ÜLLŐ, ÁRPÁD FEJEDELEM UTCA 1. SPORTCSARNOK

TETŐFEDÉS ÁLLAPOTÉRTÉKELÉSE ÉS FELÚJÍTÁSI JAVASLATA

SZAKÉRTŐI VÉLEMÉNY

2. kép

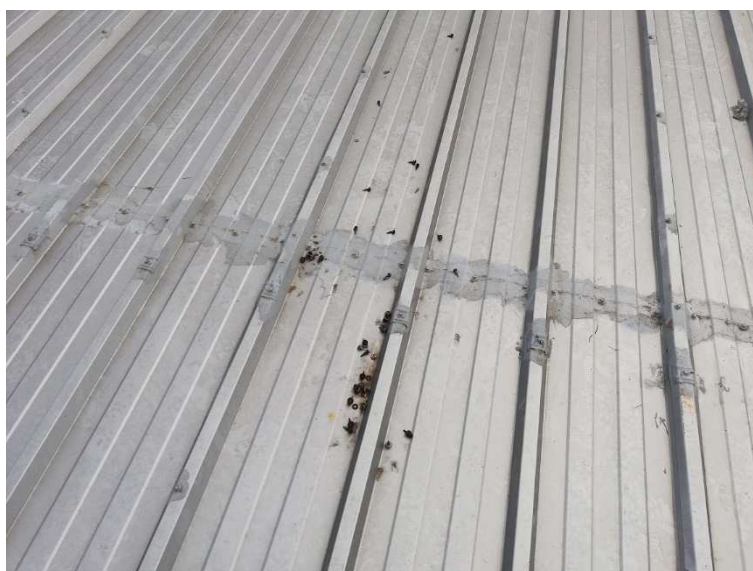
- Az álmennyezeten helyenként beázásra utaló elszíneződések láthatók. (1. kép)
- Az irodában az álmennyezeti térben a nagyobb hajlásszögű tető belső burkolata nem csatlakozik **a vakolt felületű falakhoz, itt csak** a két szerkezet közötti résbe betömött szálal hőszigetelő anyag látható; a tető tehát nem légzáró. (2. és 3. kép)

- A **belső oldali lég- és párazárást** pótolni kell a **szendvicspanelek falcsatlakozása** mentén. A részbe elhelyezett **szálas hőszigetelés állapotát ellenőrizni kell, szükség esetén cserélni vagy pótolni kell. A hézagot** belső oldalról **öntapadó párazáró fóliával** (pl.: Alutrix, vagy ezzel műszakilag egyenértékű) **le kell zárni**. A fólia felhelyezése előtt a felületeket meg kell tisztítani, azok por- és zsírintesek legyenek. A fóliát a szendvicspanel belső fegyverzetéhez, és a vakolt falazathoz kell rögzíteni, legalább 10-10 cm széles felületeken. **A párazáró fólia öntapadó felületének tapadóképesége idővel csökkenhet**, így elválhat a felületektől, ezért **takaró- megtámasztó lemezt** kell felhelyezni elé, hogy **szorított kapcsolatot alakuljon ki**. A lemezek szélességét felmérés alapján kell meghatározni.

1. ábra A tetőgerinc tervezett kialakítása

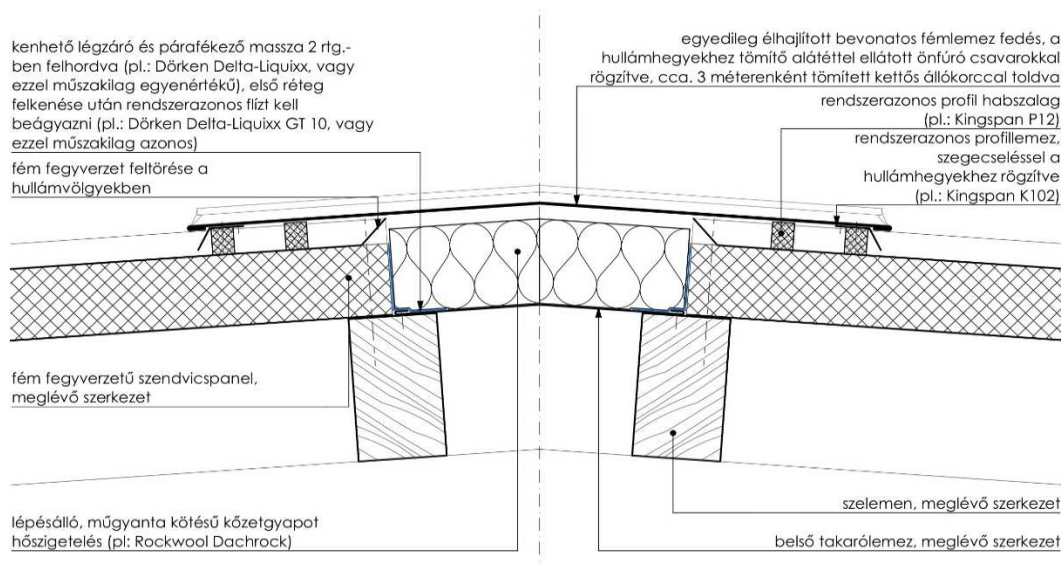
- A **gerinc jelenlegi kialakítása nem megfelelő**, a meglévő fémlemez **fedéseket**, PVC szigetelést, profillemezeket, profil habszalagokat és a kiegészítő hőszigeteléseket **el kell bontani**.
- A szendvicspanelek **felső fegyverzetét a hullámvölgyekben fel kell törni** gyártói előírás alapján, hogy kialakuljon a vízgát.
- A belső takarólemez felületét meg kell tisztítani, hogy por-, zsír- és fagymentes legyen, majd **kenhető légzáró és párafékező masszával** (pl.: DÖRKEN DELTA-LIQUIXX) **biztosítani kell szerkezetek közti folytonos zárást**. A masszát a lemezen legalább 10 cm széles

- A szendvicspanel külső fém fegyverzetére fel kell helyezni a **rendszerazonos profil habszalagokat két-két sorban**, mely KS1000 RW panel esetén P12-es kóddal van jelezve a gyártói katalógusokban.
A két sor szalag az alacsony hajlásszög miatt is szükséges, így kialakul egy dekompressziós üreg az első mögött, mely a keresztmetszet megnövekedése elvén nyomáscsökkentő hatású.

- A külső helyzetű szalag felé a K102-es kódú, szintén a rendszer részét képező **takaró profillemezt** kell szegeccseléssel rögzíteni a hullámhegyeken, hogy a habszalag védett helyzetbe kerüljön.

- **A gerinc fedésére** egyedileg élhajlított, minimum 0,6 mm vtg. bevonatos acéllemezt (pl.: Lindab), vagy min. 0,7 mm vastag bevonatos alumíniumlemezt (pl.: Prefa) kell alkalmazni, cca. 1000 mm kiterített szélességű lemezszalagból készítve. A szélek mentén 20 mm-es lapos beszegést kell készíteni egyszeres visszahajlítással.
